**Avis délibéré de la mission régionale d'autorité environnementale  
sur la reconstruction du pont Alexandre Bertrand sur la RD590,  
par le Département de la Haute-Loire, à Langeac (43)**

**Avis n° 2023-ARA-AP-1523**

**Avis délibéré le 17 mai 2023**

Illustration 3: Élévation et profil en travers de l'ouvrage projeté. Source : présentation.

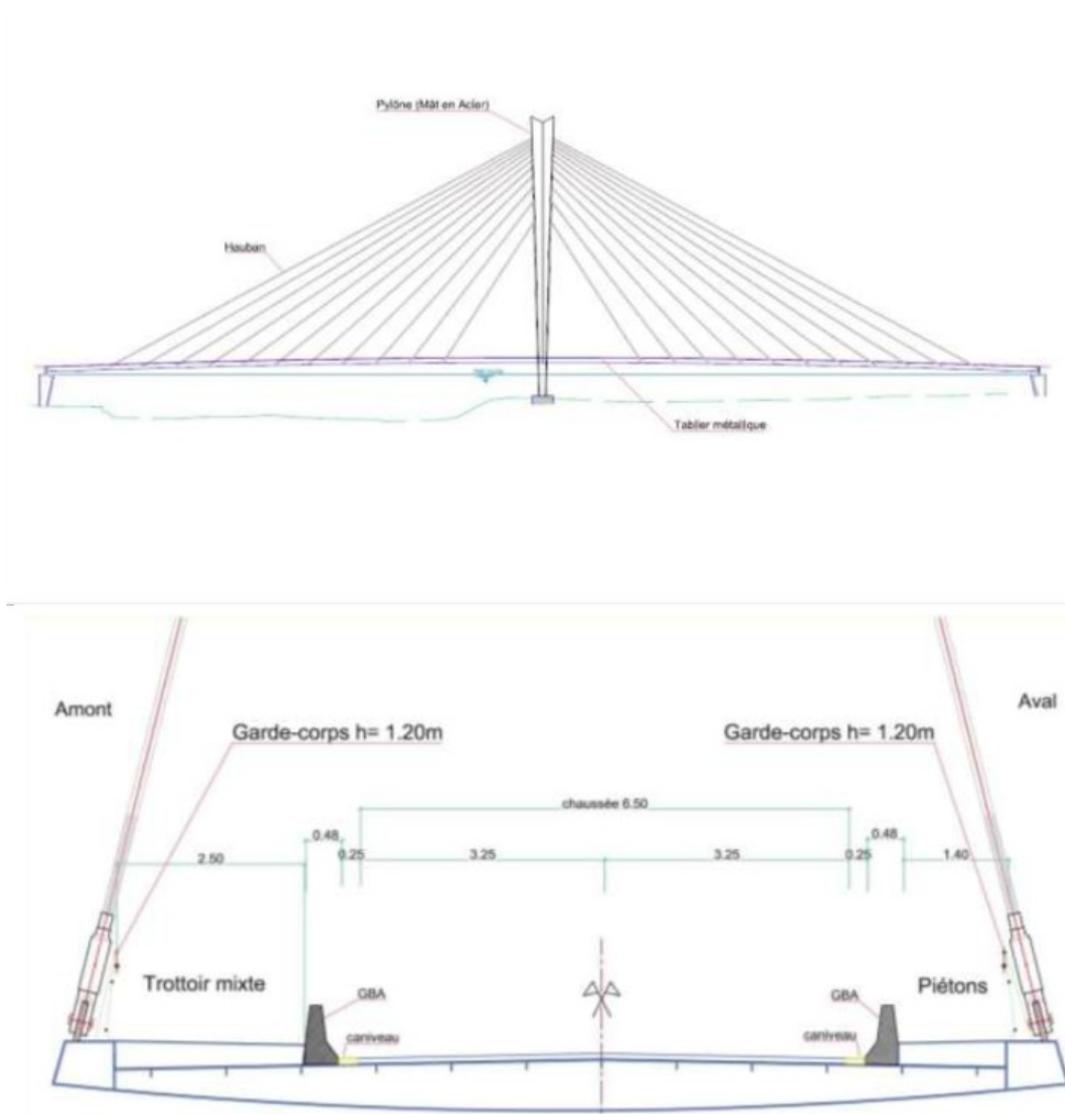
Le choix de la largeur du trottoir amont mixte pour les modes actifs, relativement réduite, n'est pas étayé.

**L'Autorité environnementale recommande de justifier le choix d'un seul trottoir mixte et de largeur relativement réduite pour les modes actifs.**
